工程指示 / 要求簡箋(E.I.)

工程指示編號：EI / 6305 / 23

工程編號： J - 858

工程名稱：將軍澳日出康城 11

名稱	趟門拆圖	制圖	Jack	2023-01-09	修改	△	
材料	-	復核			日期	20230302	
顏色	-	批准			圖號	A-SD-01-DS(1)

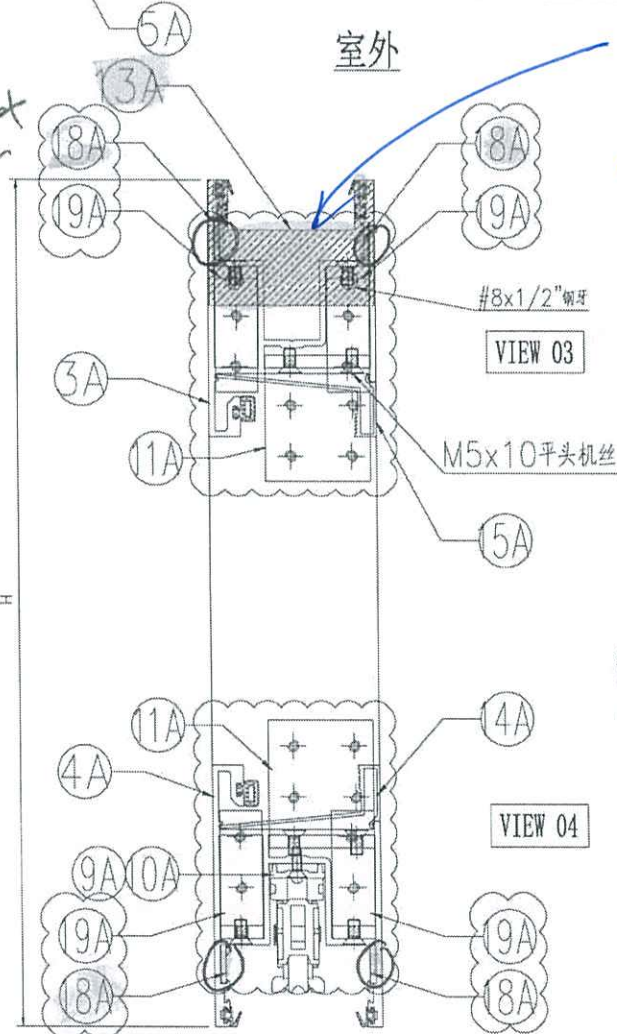
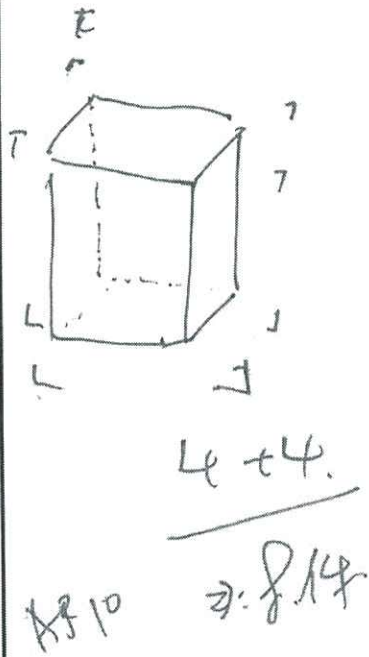
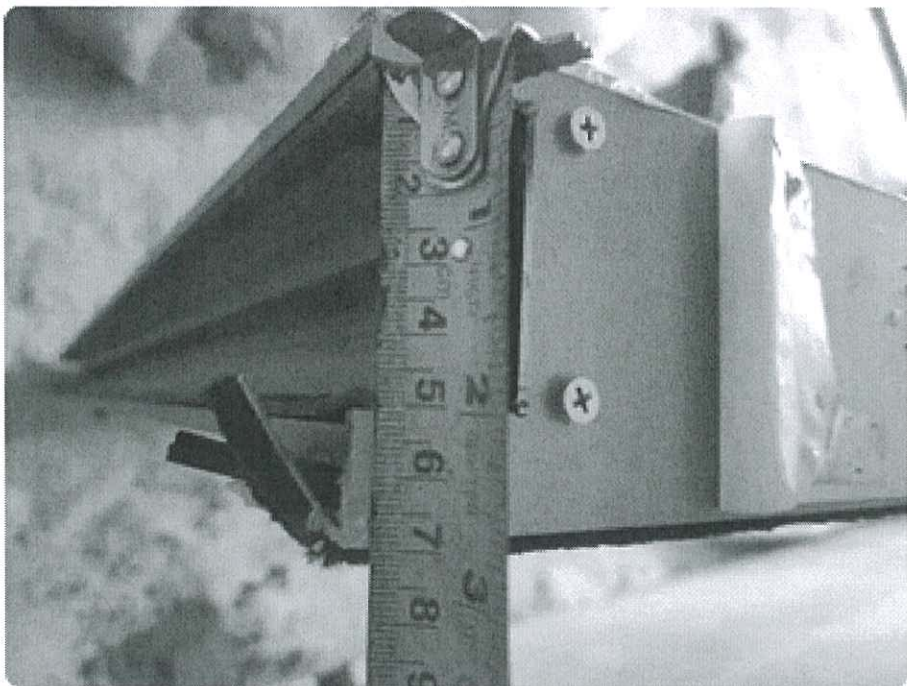
因應 T2 的門玉限位片尺寸太窄，導致刮到路軌。

留意\*重要尺寸，只可以正公差。

請按圖生產 150 件，送到地盤更換及備用。
